**IZVJEŠTAJ O REVIZIJI KORIGOVANOG NACRTA IZMJENA I DOPUNA  
DETALJNOG URBANISTIČKOG PLANA "ĐURAŠEVIĆI" U TIVTU**

Plan: Izmjene i dopune Detaljnog urbanističkog plana "Đuraševići" u Tivtu, korigovani Nacrt, decembar, 2019.g.

PLANSKI DOKUMENT: **Izmjene i dopune Detaljnog urbanističkog plana (ID DUP)  
„Đuraševići“**

# KORIGOVANI NACRT IZMJENA I DOPUNA DUPa "ĐURAŠEVIĆI" -TIVAT

### Konstante prostornog razvoja

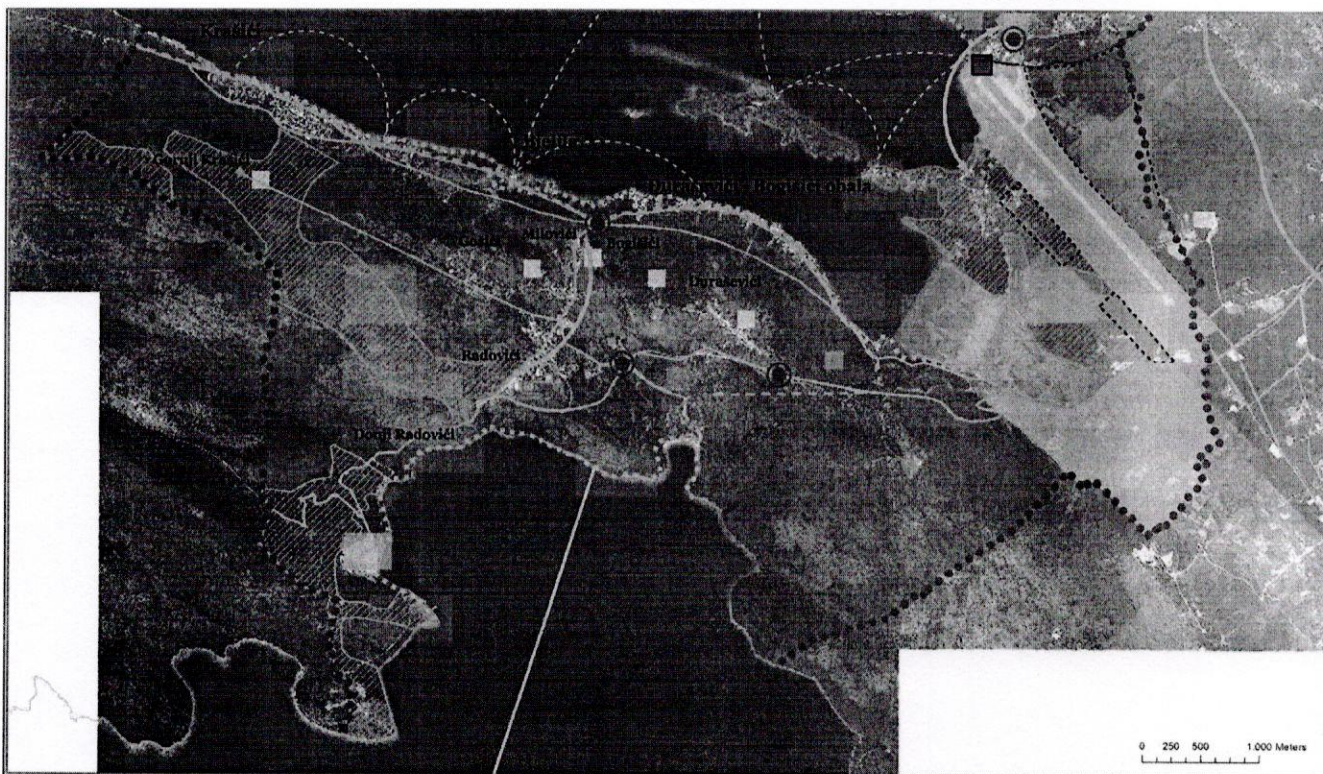
U tekstualnom dijelu PUPa, u poglavlju 3.3.3 **Prostorne konstante u opštini i na području grada** stoji da je neophodno uvažiti date konstante, a između ostalih u dijelu **Saobraćaj** jasno stoji:

“(4) Dogradnja saobraćajne mreže na području Krtola

Obzirom na očekivani veći razvoj ovog područja neophodno je proučiti trasu nove saobraćajnice Đuraševići-Radovići-Luštica, kao i **paralelne saobraćajnice sadašnjeg puta uz Tivatski zaliv ('gornji put')**«.

Kako se kroz reviziju planskog dokumenta, po članu 29 Zakona, provjerava usklađenost planskog dokumenta sa odlukom o izradi i provjerava međusobna usklađenost u smislu člana 8 Zakona, to moram konstatovati da **korigovani Nacrt DUPa nije usklađen sa odredbama i planskim rješenjem PUPa Tivat.**
